PROJEKTOVÁ DOKUMENTACE

ZMĚNOVÝ VÝKRES
PROJEKTOVÉ ZÁSUVKY - systém HÄFELE

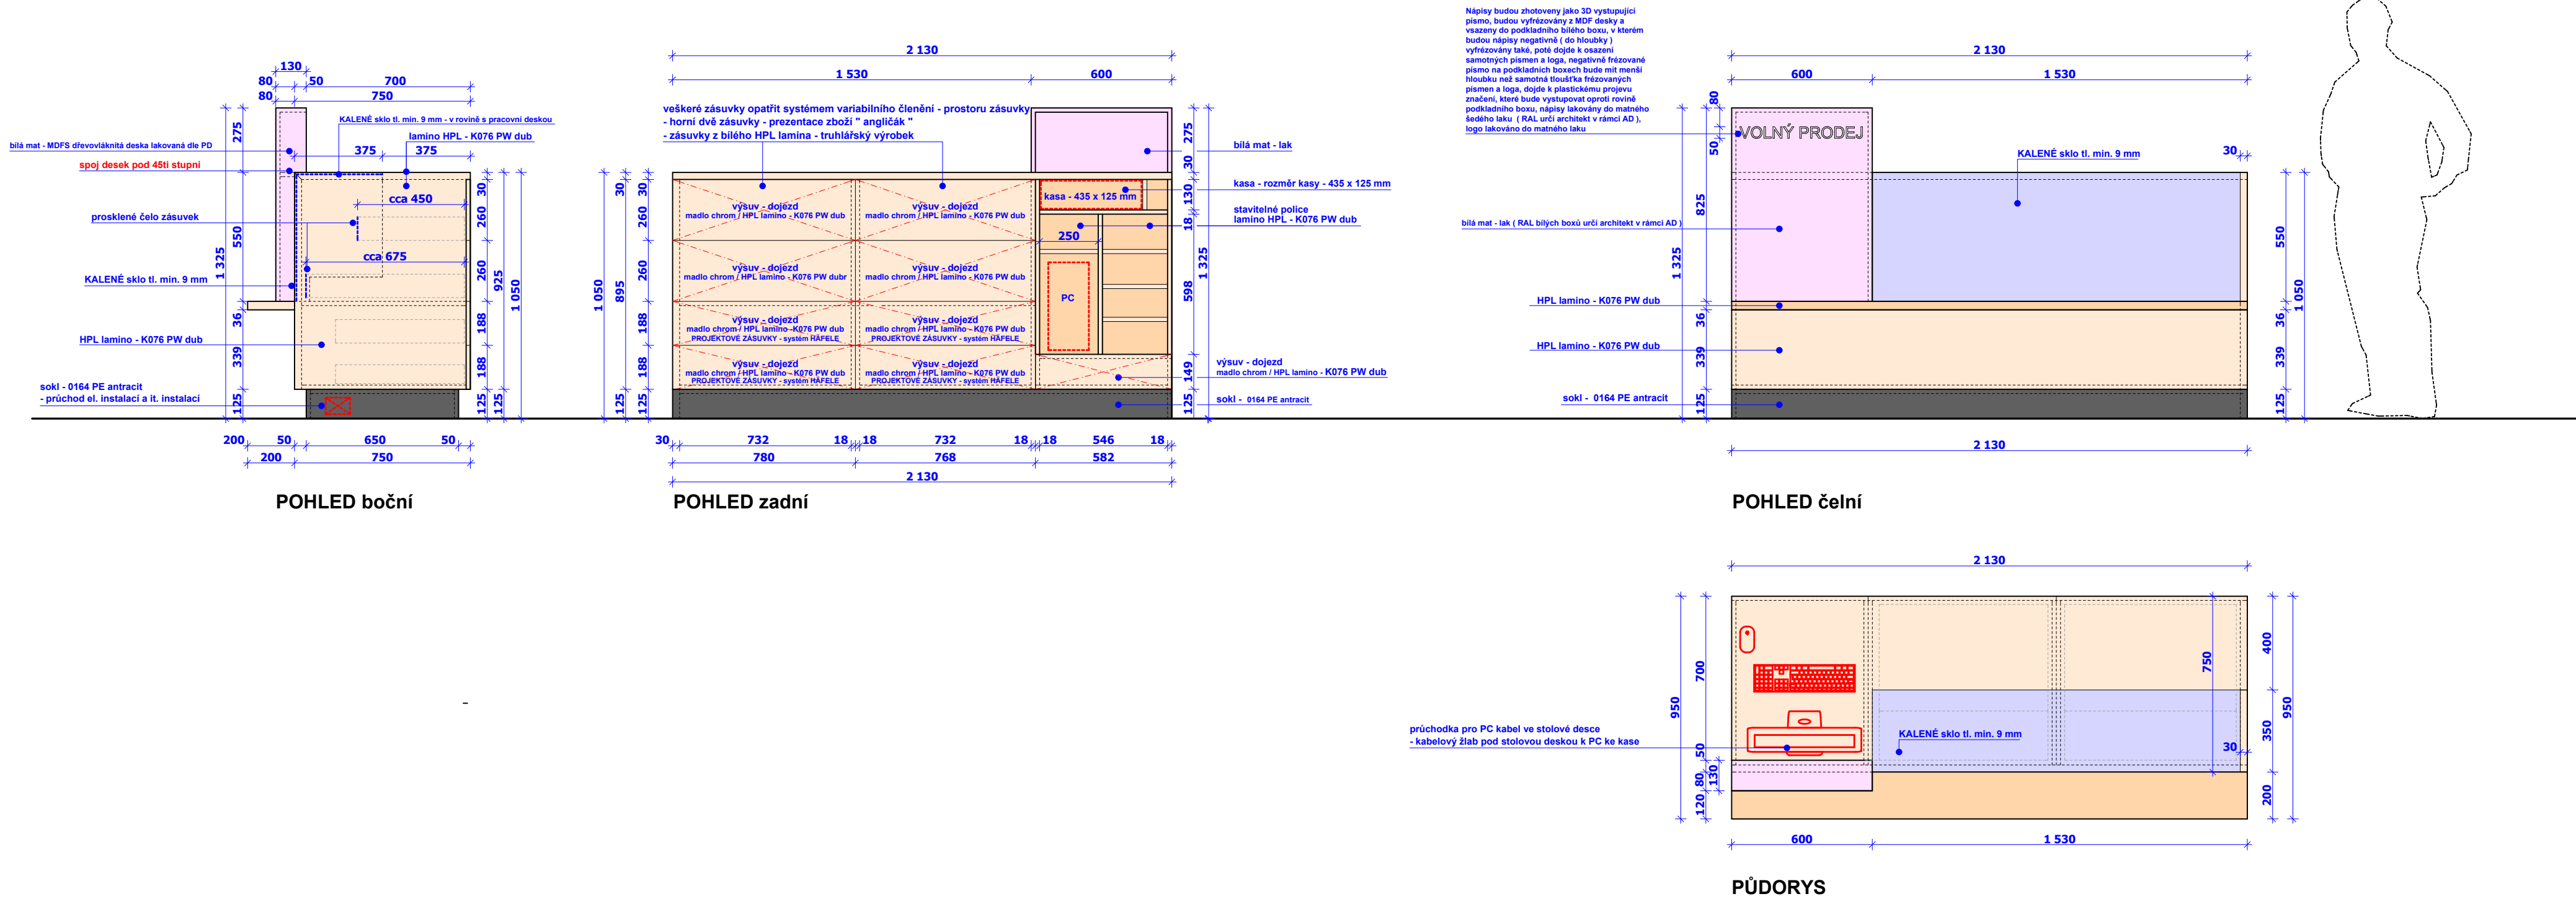
ZMĚNOVÝ VÝKRES
PROJEKTOVÉ ZÁSUVKY - systém HÄFELE

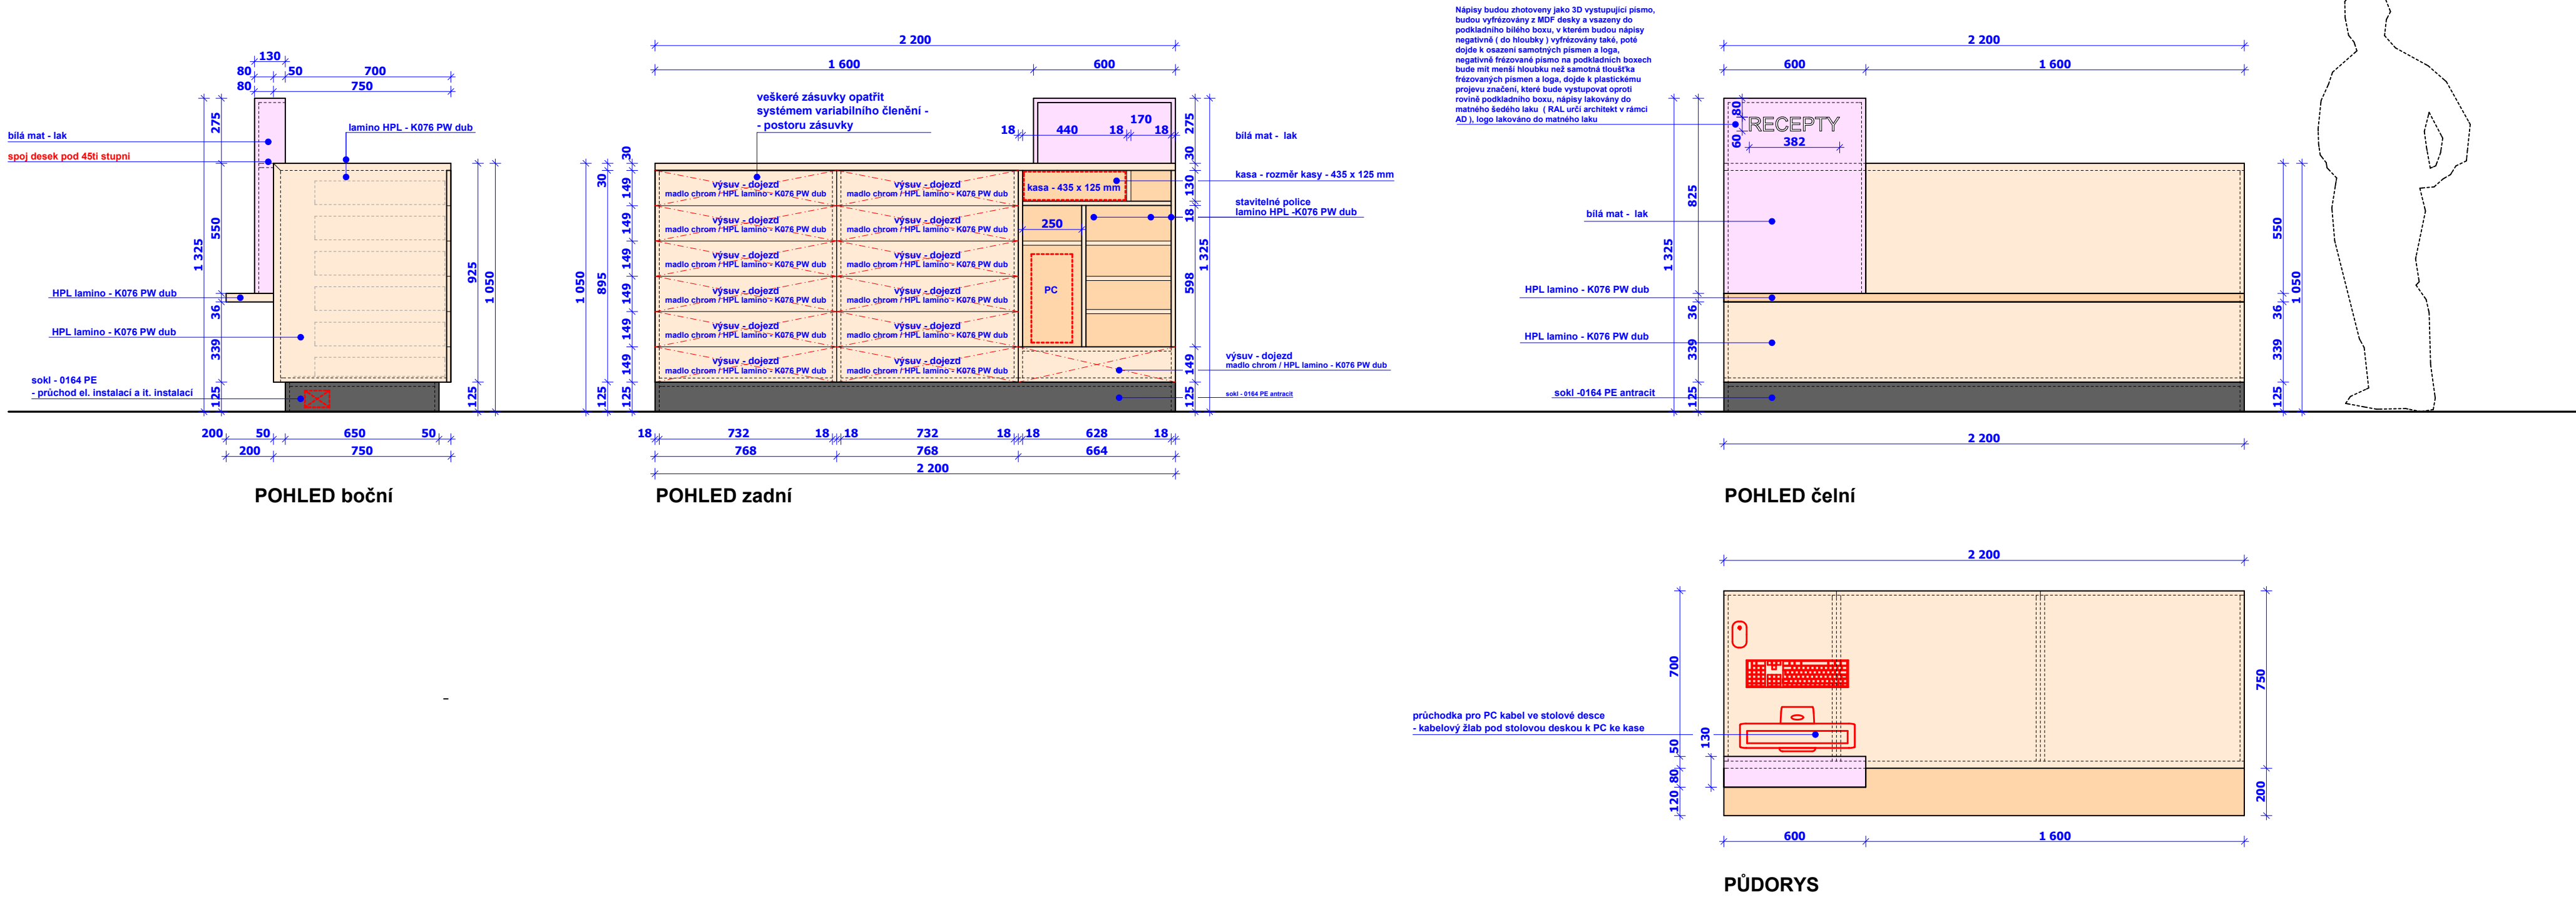
ZMĚNOVÝ VÝKRES
PROJEKTOVÉ ZÁSUVKY - systém HÄFELE

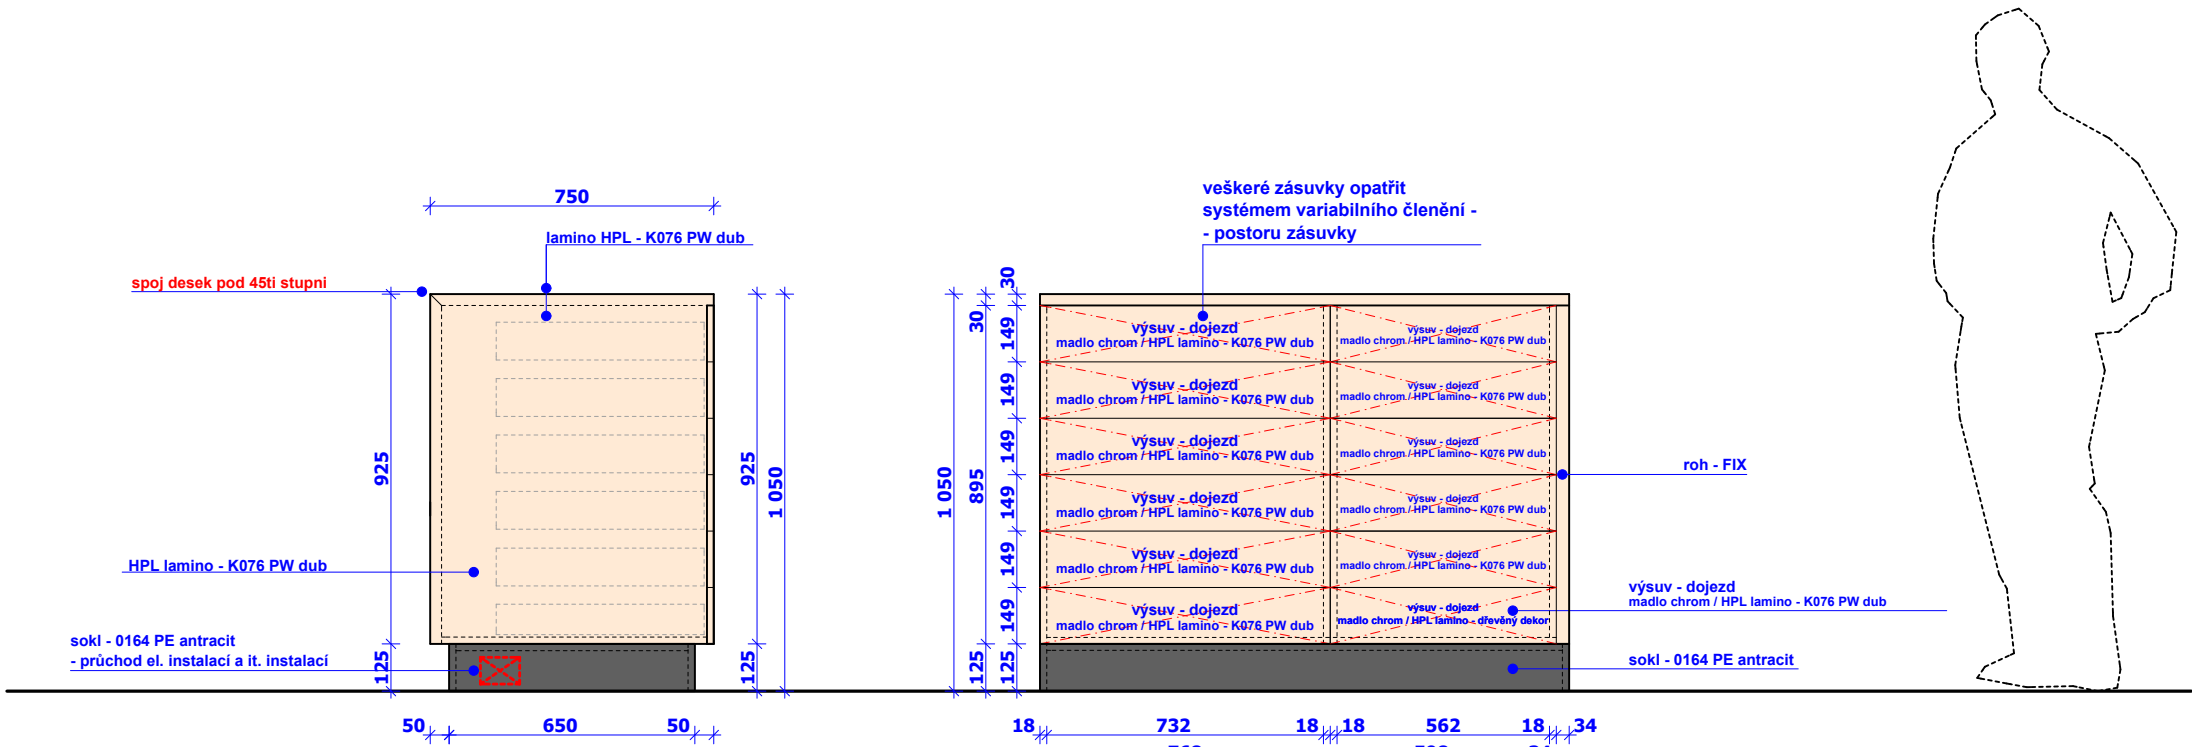
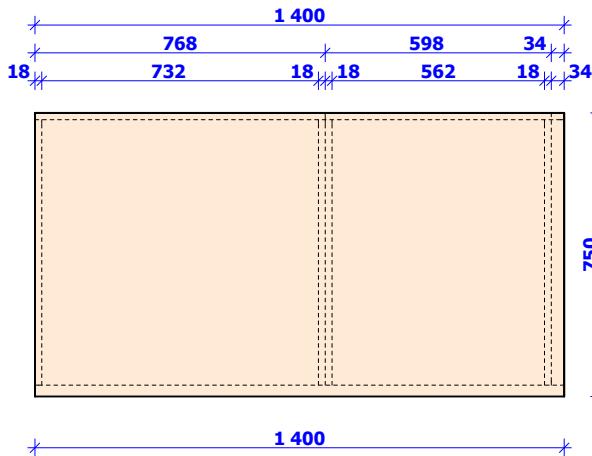
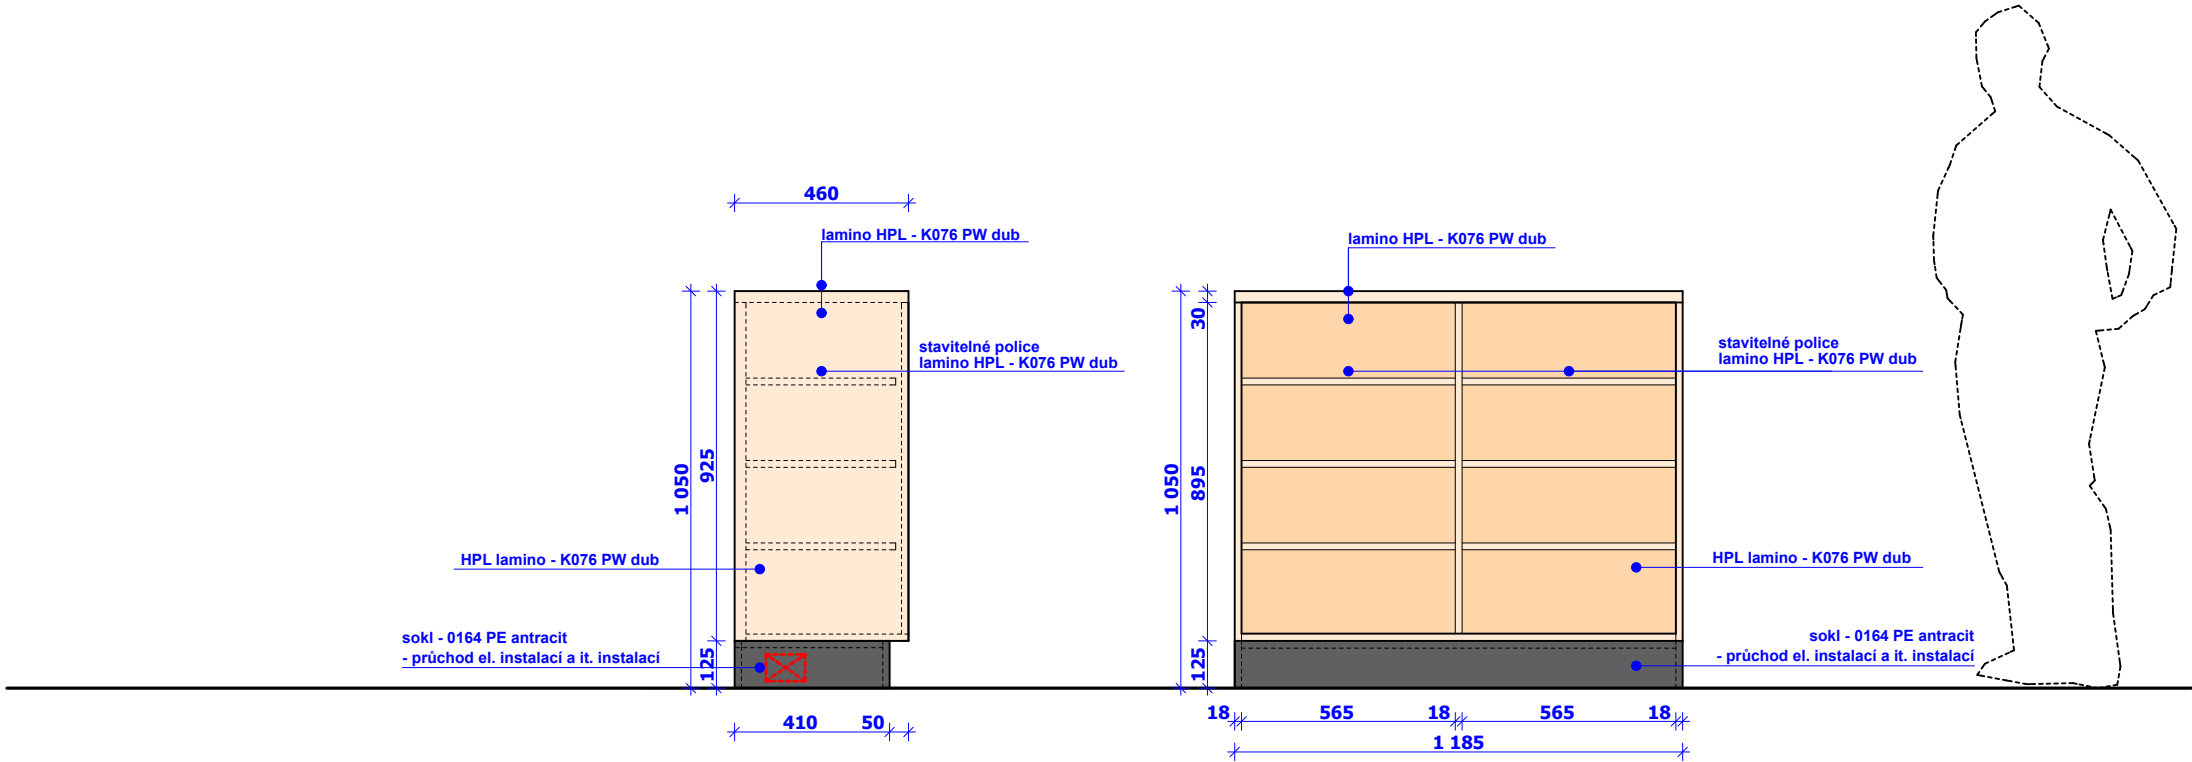
ZMĚNOVÝ VÝKRES

PROJEKTOVÉ ZÁSUVKY - systém HÄFELE

POZNÁMKA:
- vzor HPL lamina dřevo - K076 PW dub
- madlo na zásuvky TULIP UMBERTO 256 chrom lesklý
